積算吸収線量5,000kGyまでの 到達時間が短いHICの扱い

2021年6月24日

東京電力ホールディングス株式会社

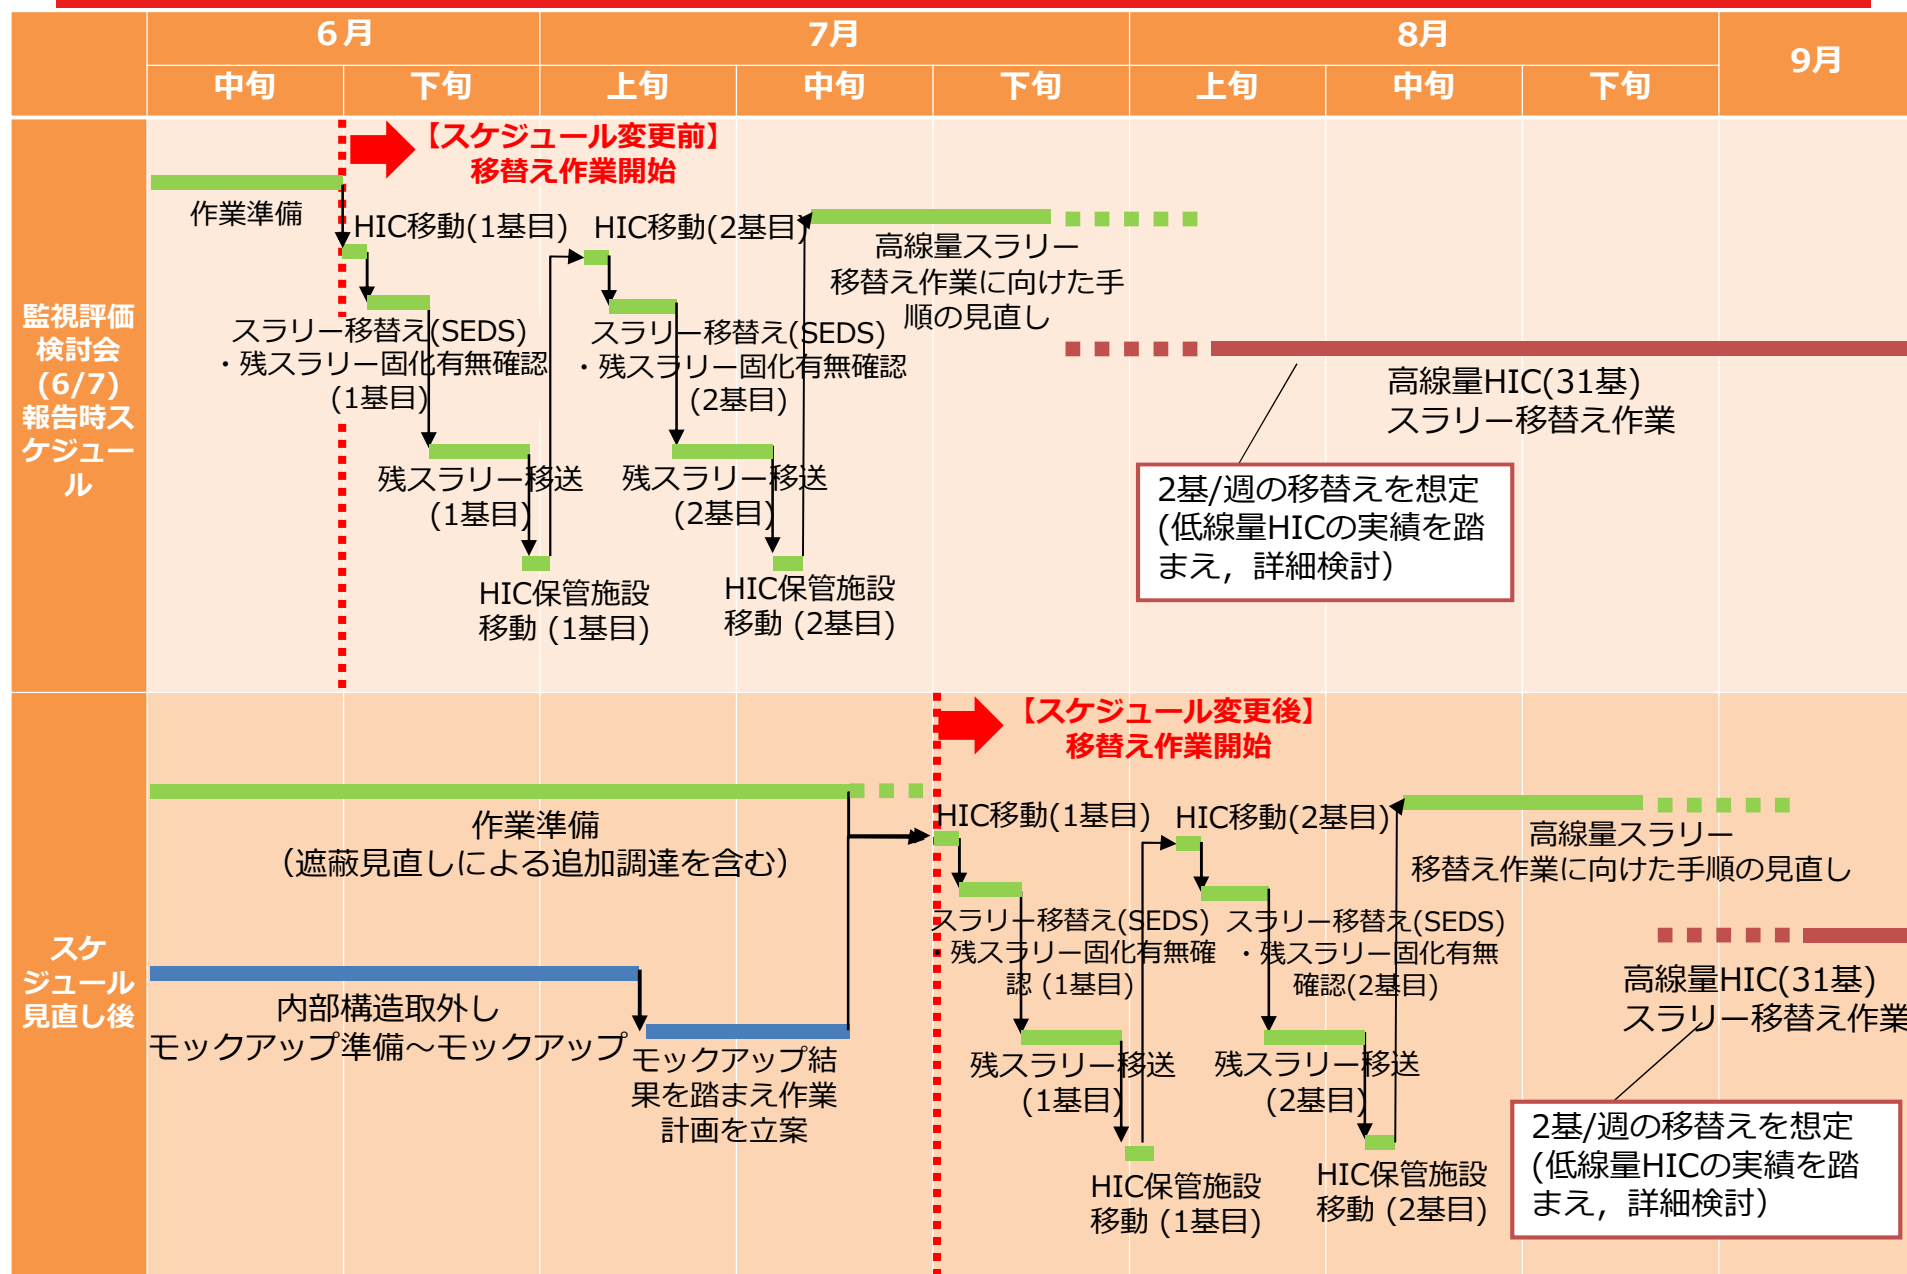
- これまでの当社の評価において、原子力規制庁殿から『E：経年によるスラリーの沈降を考慮した濃縮倍率』の算出に用いるパラメータの『沈降後のスラリー密度』に関して以下を提示

当社評価	原子力規制庁殿からの提示事項
沈降後のスラリー密度	<u>1.36g/mL</u> HIC底部20cm上のスラリーをシリンジにて採取し、密度測定を行った値の最大	<u>1.77g/mL</u> 東京電力の用いている密度(1.36g/mL)は、以下の理由により非保守的であり、保守的な値として含水率50%の場合の密度1.77g/mLを提示 ・HIC最低部で採取したスラリーの密度ではない ・シリンジによる採取時に擾乱され採取時の状態から変化している

- 原子力規制庁殿から提示いただいた条件では、2021年5月時点で31基のHICの積算吸収線量が5,000kGyを超える評価
- ✓ 積算吸収線量5,000kGyは、β線照射影響を受けたHICが万一落下した場合において構造健全性が確認できている積算吸収線量
 - ✓ 健全性評価はHIC取扱時の万一落下させた場合のもので、保管施設で静置している場合やHICの通常運搬等において、健全性を失うものではない

沈降後のスラリー密度についてHIC底部での正確なデータが採取できていないことから、

- ✓ 『沈降後のスラリー密度1.77g/mL』の条件で評価し、既に5,000kGyに到達していると評価される31基については、確実な安全対策を実施したうえでスラリーの移替えを実施
- ✓ 32基目以降の移替えは、今後、密度測定データを拡充しHIC底部の密度が適切に得られた場合は、5,000kGy到達時期を再度評価したうえで対象を選定
